MAGISTRÁT HLAVNÍHO MĚSTA PRAHY

Připomínkování Metropolitního plánu hl. m. Prahy

Druh subjektu		Orgán veřejné moci			
Jméno		Příjmení			
Titul před		Titul za		Datum narození	
Jméno/Název subjektu		Městská část Praha 8			
Jméno jednatele		Radomír Nepil			
IČ	63797	ID datové schránky	g5ybpd2		
Ulice	Zenklova	Č. popisné/ č. evidenční	1/35		
PSČ	18000	Obec	Praha 8		
Telefon		Email	radomir.nepil@praha8.cz

XII/15/a (307)

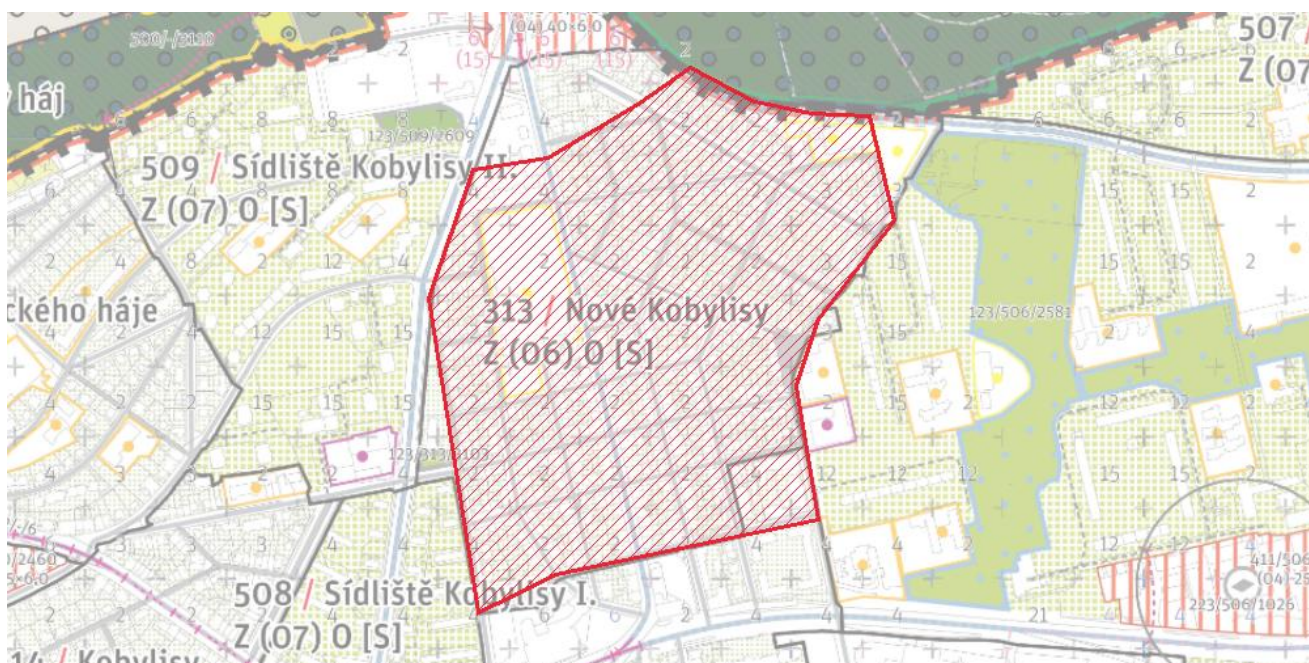
F09- Požadujeme garantovat ucelenou zástavbu řadových městských domů o dvou až třech podlažích zejména v ulici Klapkova a řadových rodinných domů o jednom až dvou podlažích se soukromými zahradami. Zástavba je členěna do urbánních bloků s hlavní funkcí po obvodu a soukromými zahradami uvnitř bloků. Uliční čára se v převažující části sub-lokality shoduje s uzavřenou stavební čarou zejména v ulici Klapkova,

kde je v převažující délce osazena aktivním parterem. V přilehlých ulicích tvoří uliční čáru vstupy do budov a místy nízkým oplocením, oddělující soukromé zahrady od ulice. Zrnitost zástavby je jemná, výjimečně polohrubá.

Text vyjádření: Níže je uveden původní text vyjádření uplatněný v rámci veřejného projednání Metropolitního plánu v roce 2022. Připomínkující souhlasí s návrhem řešení této vyznačené části Metropolitního plánu předkládaného pořizovatelem v rámci opakovaného veřejného projednání, a proto již na původním požadavku (viz níže) netrvá a považuje jej za překonaný.

• Charaktery využití území XII/15/b (308)

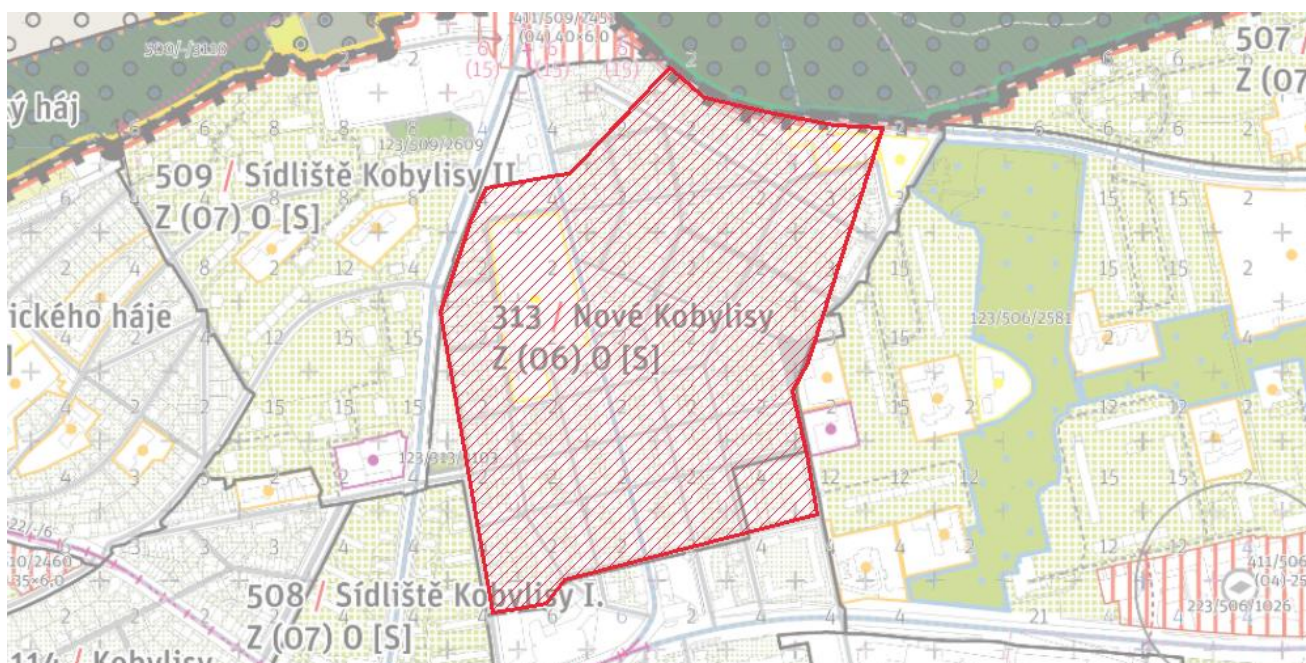
F09 - Požadujeme garantovat moderní předměstí.
Tuto připomínku považuje městská část za zásadní.

Text vyjádření: Níže je uveden původní text vyjádření uplatněný v rámci veřejného projednání Metropolitního plánu v roce 2022. Připomínkující souhlasí s návrhem řešení této vyznačené části Metropolitního plánu předkládaného pořizovatelem v rámci opakovaného veřejného projednání, a proto již na původním požadavku (viz níže) netrvá a považuje jej za překonaný.

XII/16/a (310)

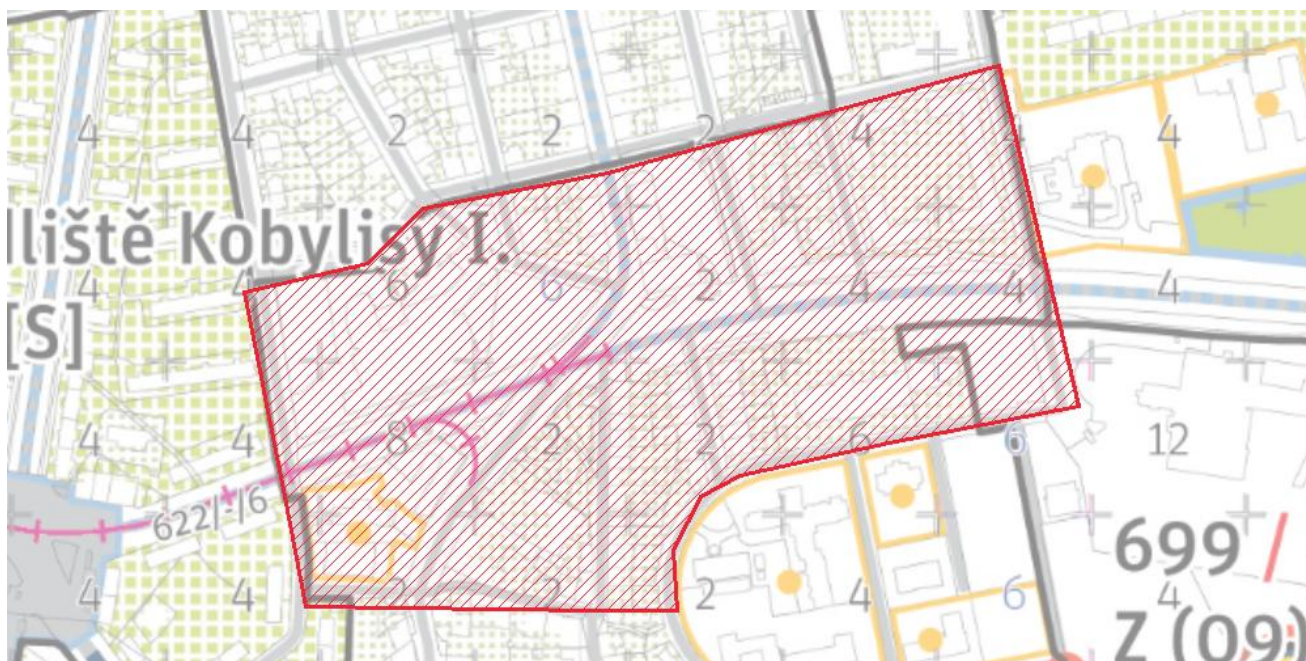
F07- Požadujeme garantovat charakter deskových bytových domů doplněných řadovými viladomy se soukromými zahradami. Zástavba je koncentrovanější směrem do ulic Pod Sídlištěm, Střelničná a Klapkova, které mají charakter městských tříd. Celá sub-lokalita centrem a dopravním uzlem s vazbami přesahující hranice města a tomu odpovídající intenzitou komerční i veřejné vybavenosti a pracovních příležitostí.

Fyzickou podobu určí územní studie.
Tuto připomínku považuje městská část za zásadní.

Text vyjádření: Níže je uveden původní text vyjádření uplatněný v rámci veřejného projednání Metropolitního plánu v roce 2022. Připomínající souhlasí s návrhem řešení této vyznačené části Metropolitního plánu předkládaného pořizovatelem v rámci opakovaného veřejného projednání, a proto již na původním požadavku (viz níže) netrvá a považuje jej za překonaný.
